**OGGETTO: Migliorie su ponti sottoscocca basso profilo**

**5-127971 Gruppo piastrino ferma-tubi**

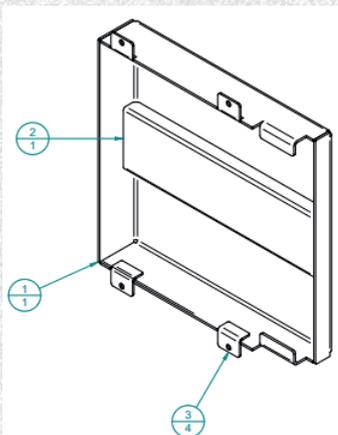
Si rende noto che, al fine di facilitare la disposizione dei tubi idraulici sui sollevatori sottoscocca basso profilo, a partire dalla produzione di febbraio 2024 è stato integrato in questi sollevatori un supporto ferma-tubi. La presenza di tale supporto permette di evitare anche il contatto diretto dei tubi con la parte inferiore della pedana, preservandone lo stato.

A tale scopo, qualora si rendesse necessaria la sostituzione delle tubazioni idrauliche per usura precoce, si consiglia l'installazione del suddetto supporto, laddove fosse assente, nei modelli di sollevatore di seguito riportati:
